Změnový list č. 4 ze dne 30.06.2025

Název stavby:	Oprava komunikací a chodníků - Etapa 1/2025		
Číslo smluvního vztahu:	2025038; MIROS25200154		
Název části stavby (PS, SO):	01 - Oprava komunikace ul. J. Kříže		
Objednatel:	Technické služby města Mostu a.s. Dělnická 164 434 01 Most IČO: 64052265	Zhotovitel: MI Roads a.s. Koželužská 2450/4 180 00 Praha 8, Libeň IČO: 17331099	
Na základě oznámení projektanta/zhotovitele/objednatel/provozovatele o skutečnostech, které vyžadují provést změnu smluvní dokumentace ve smyslu objednávky/bodu 4.9/5.8/5.9/12.3/12.4 smlouvy o dílo. Změna se týká technického řešení díla s dopadem na jeho smluvní cenu/termín dokončení díla			
<u>Původní řešení dle smluvní dokumentace:</u> Dle zadání výběrového řízení a dle přiložené dokumentace.			
<u>Nové řešení:</u> Rozšíření opravy komunikace o opravu chodníku u BD 933/25 (v souladu s upravenou PD). Dále na pokyn zástupce objednatele: úprava přilehlých napojení chodníků do ulice J. Kříže (bezbariérová úprava), zpřesnění jednotlivých typů silničních obrub k výměně, rekonstrukce povrchu parkovacích stání - AB za zámkovou dlažbu, včetně nutných souvisejících prací, doplnění sběrných košů do UV a doměrek opravov

POPIS / SCHEMA :

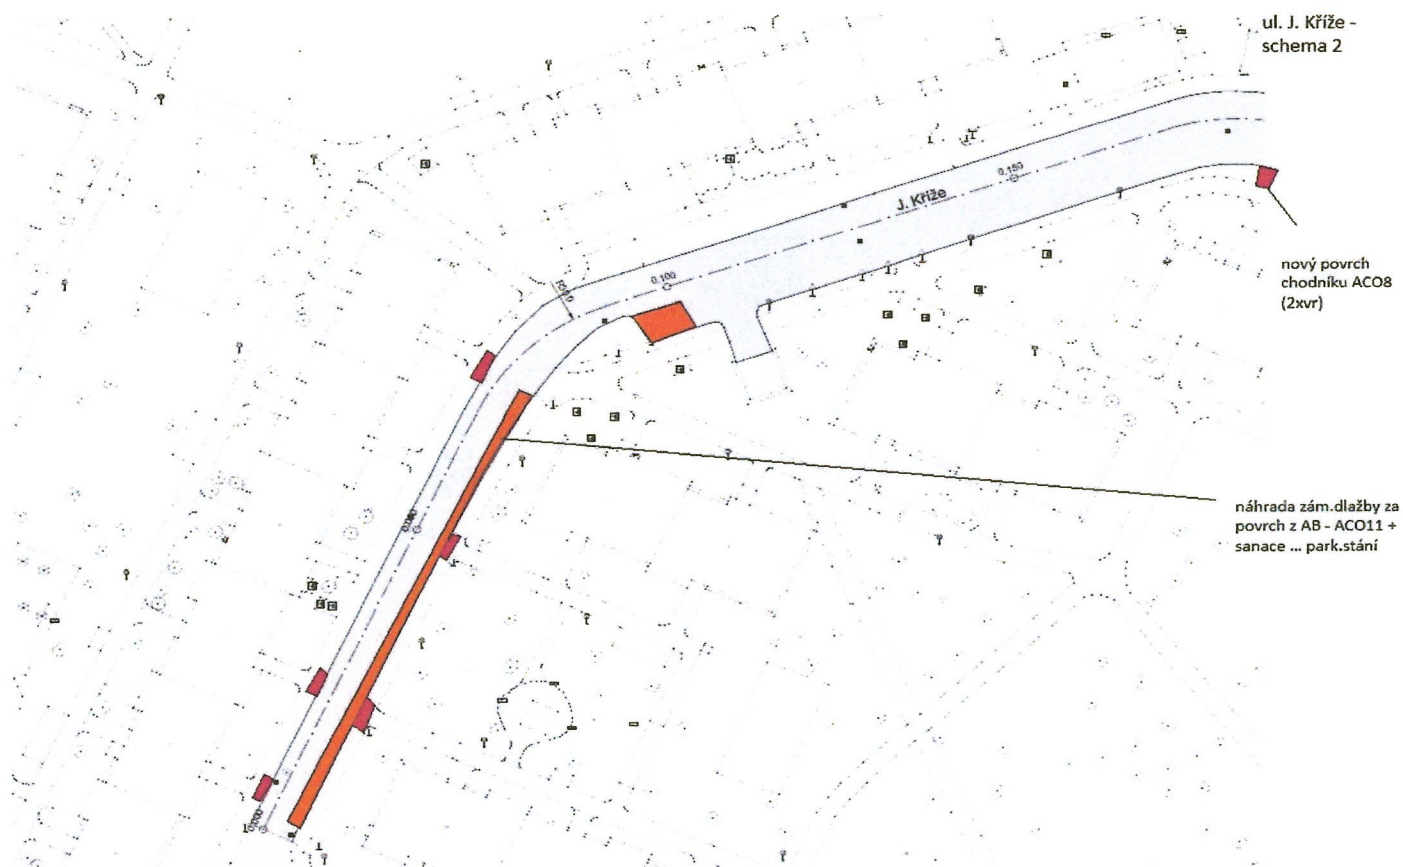
Před zahájením prací bylo provedeno místní šetření s doplněním požadavků objednatele, jedná se o výměnu povrchu v místech parkovacích zálivů (náhrada povrchu ze zámkové dlažby za ACO11, vč.nezbytné sanace podkladu), navýšení výškové úpravy počtu vstupů k IS (kanalizačních poklopů), zpřesnění jednotlivých typů nových silničních obrub, doplnění sběrných košů do UV, oprava povrchu chodníku u BD 933/25, výšková úprava nášlapů k chodníkům napojeným na komunikaci (bezbariérová úprava). Dále bylo provedeno, v souladu se zadáním, geodetické zaměření (přílohou). To zpřesňuje rozsah celkově provedených prací. Doplnění prací má vliv na cenu díla - soupis je přílohou (část RS + mimo RS).

Zhotovitel bude postupovat dle pokynů objednatele.Po dokončení prací byl geodetem zaměřen rozsah prací a následně vyhotoven ZL č.1

Náčrt1:

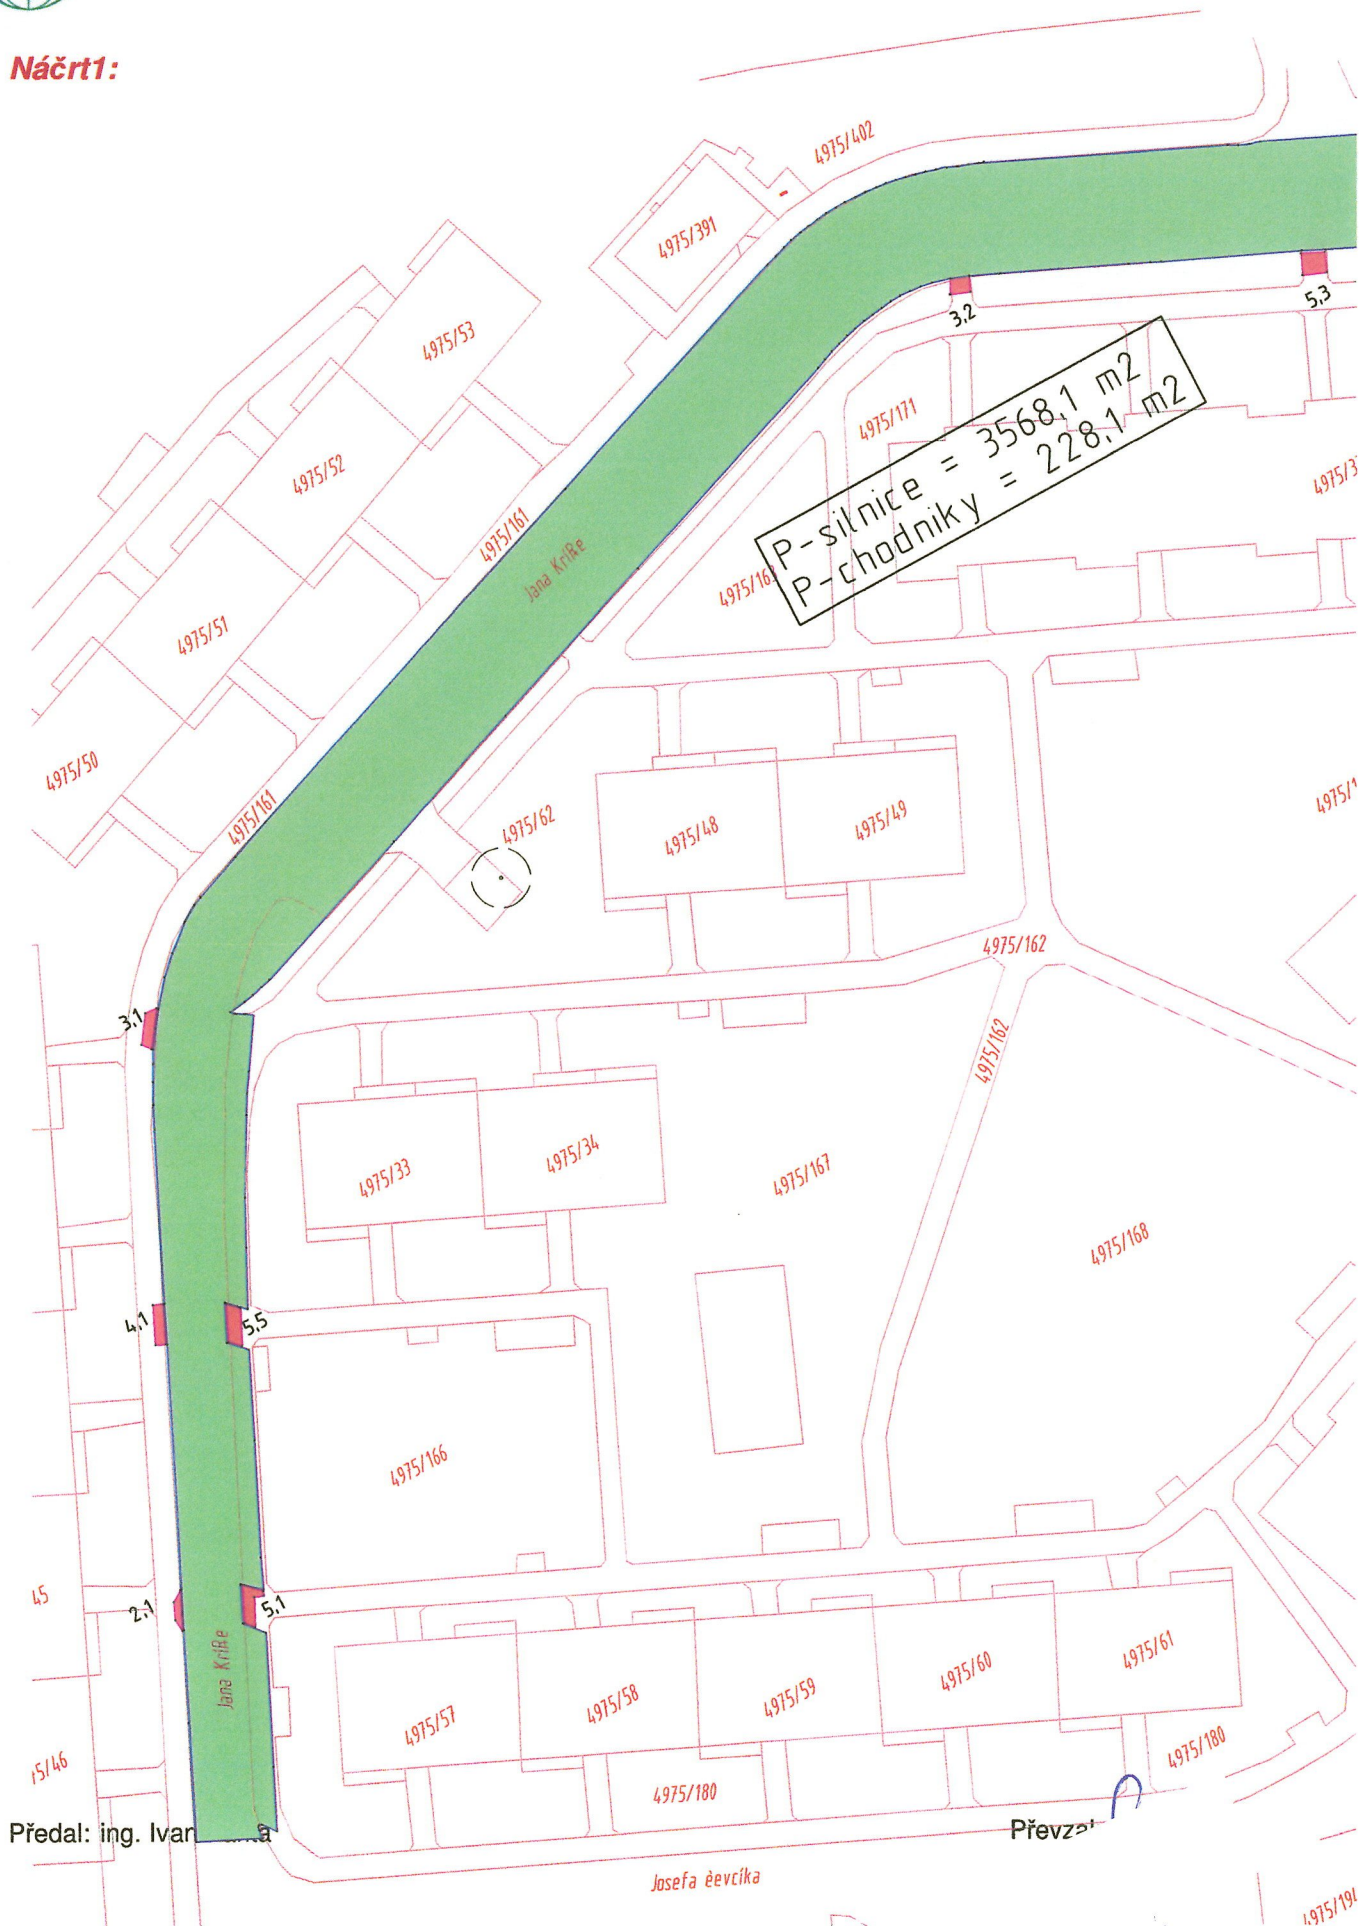
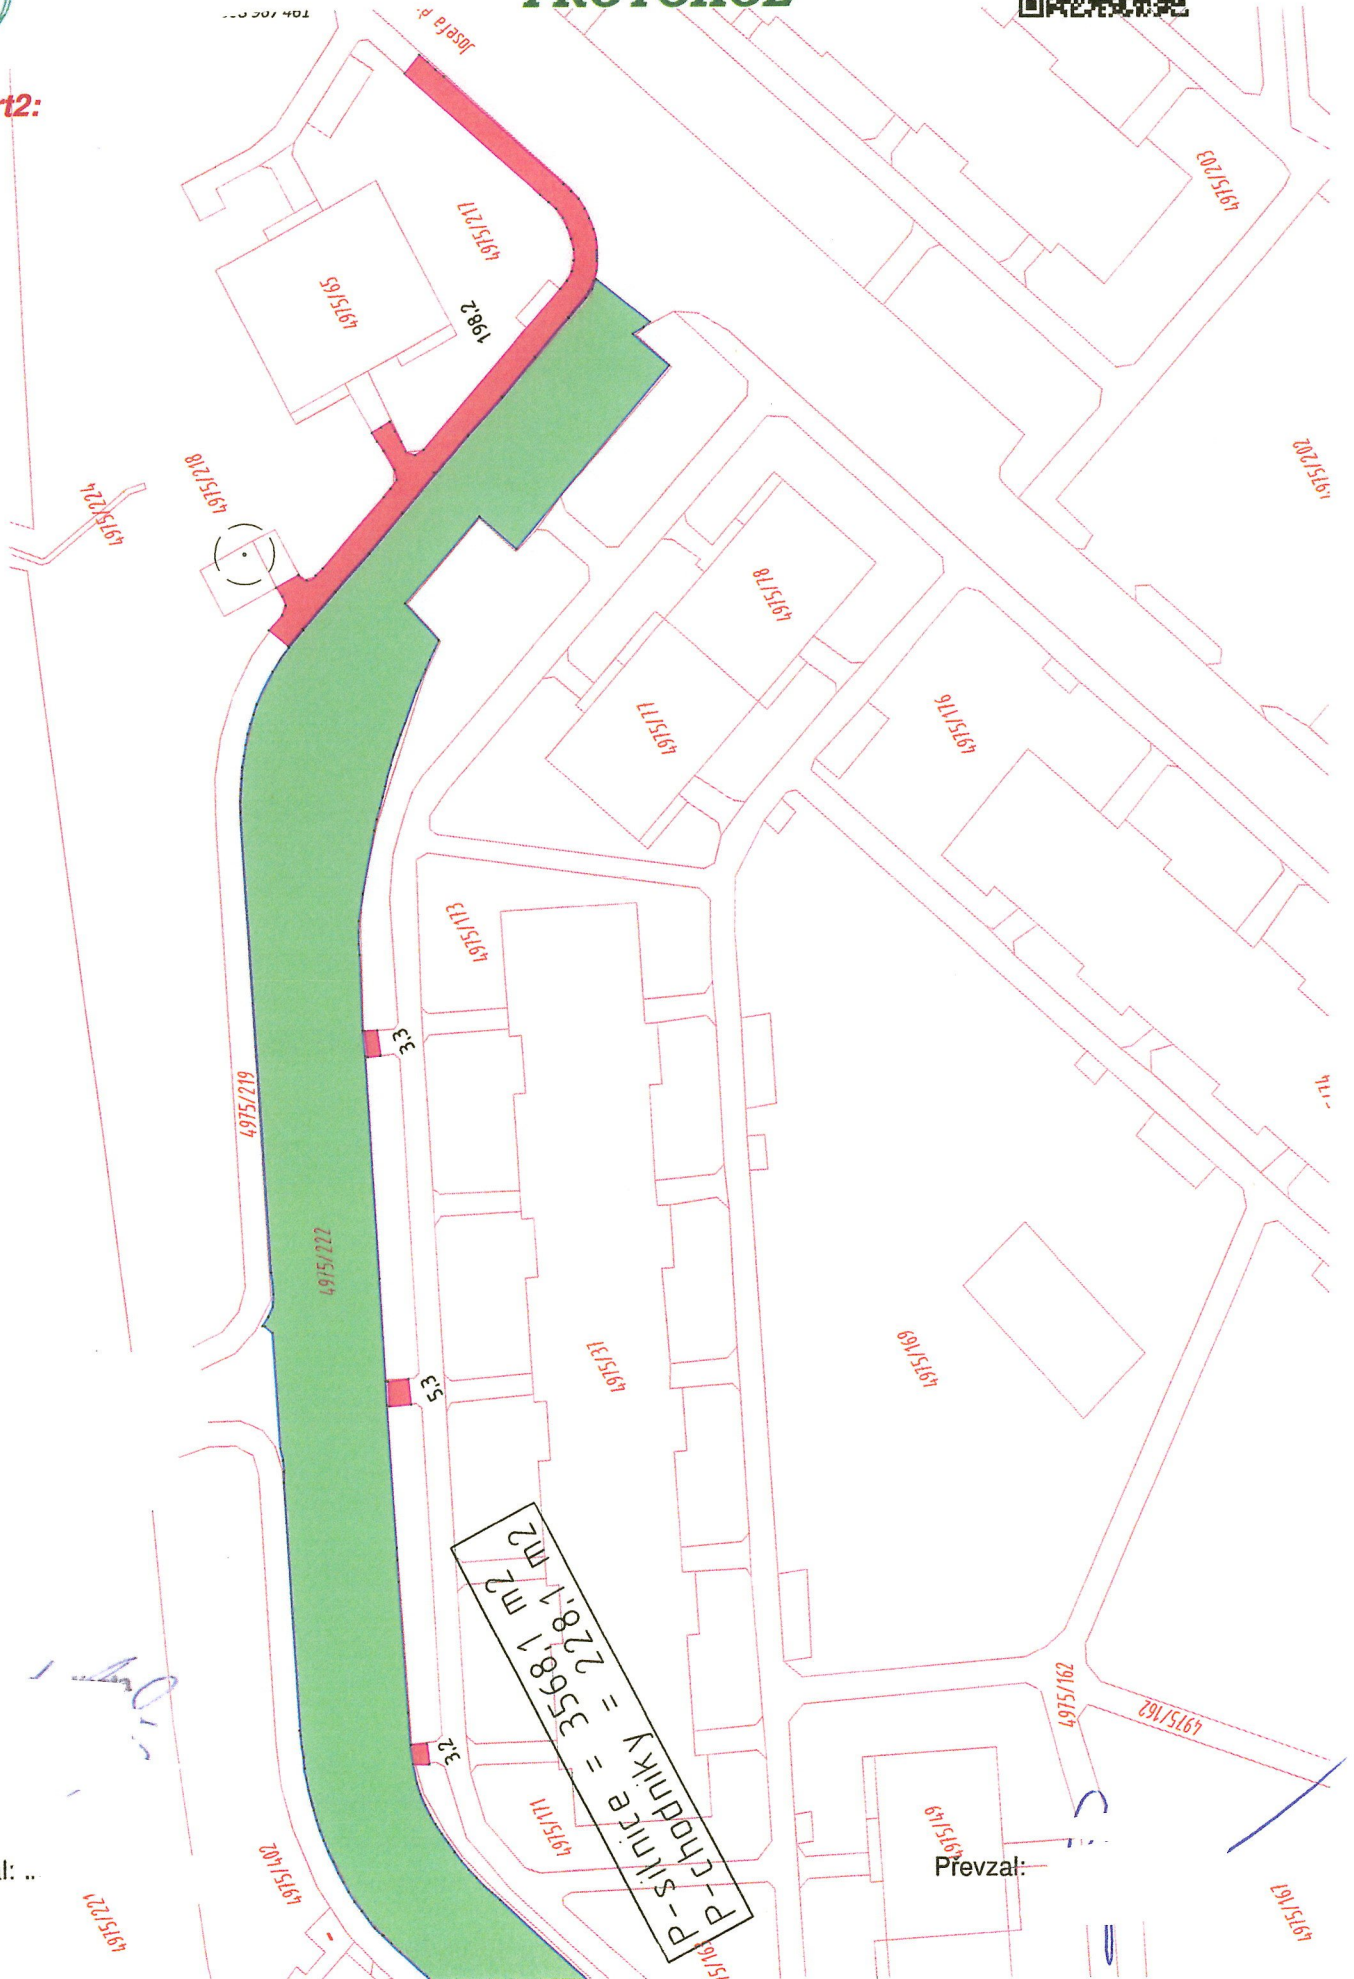
- 1) Zaměřen byl kraj balené, obruba není součástí žádné plochy
- 3) Byl vyhotoven náčrt zaměření
- 4) Byla spočtena plocha balené dle skut.

Plocha-silnice: 3568,1 m²

Plocha-chodníků: 228,1 m²
